Aviso de seguridad importante

Daikin Europe N.V. (09/04/2010)

Anuncio de reparación del purificador de aire con función de humidificación MCK75JVM-K de Daikin

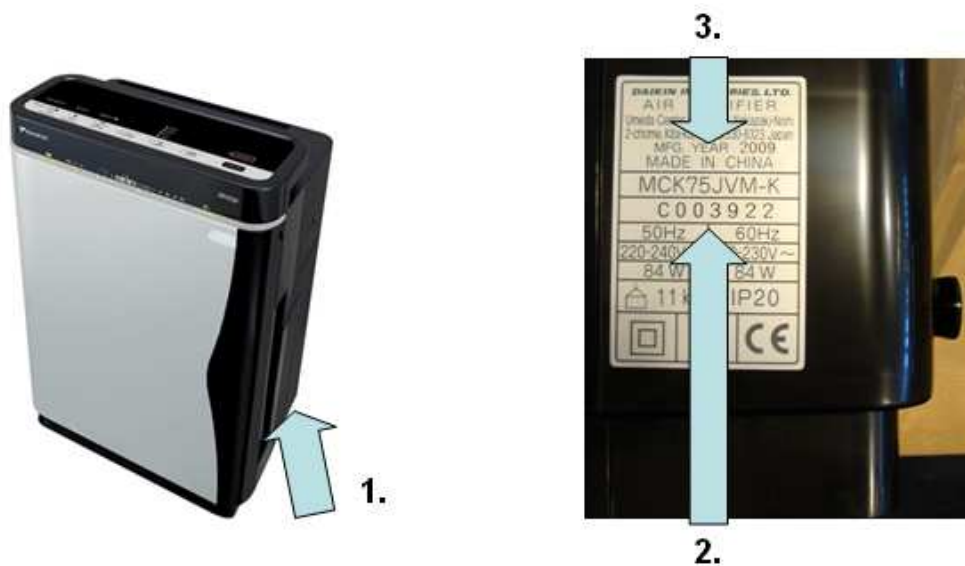
¿Dónde se puede encontrar el número de serie?

1. El número de serie se encuentra en el extremo inferior derecho de la unidad
2. Número de serie
3. Año de fabricación

¿Qué componentes hay que sustituir?

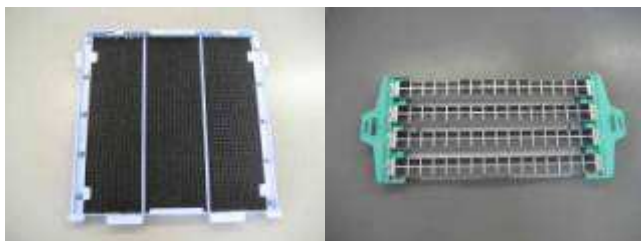
El problema se resuelve cambiando tres piezas:

- * Unidad catalítica desodorizante (1 pieza)
- * Unidades ionizadoras de plasma (2 piezas)

Unidad catalítica desodorizante

Unidades ionizadoras de plasma
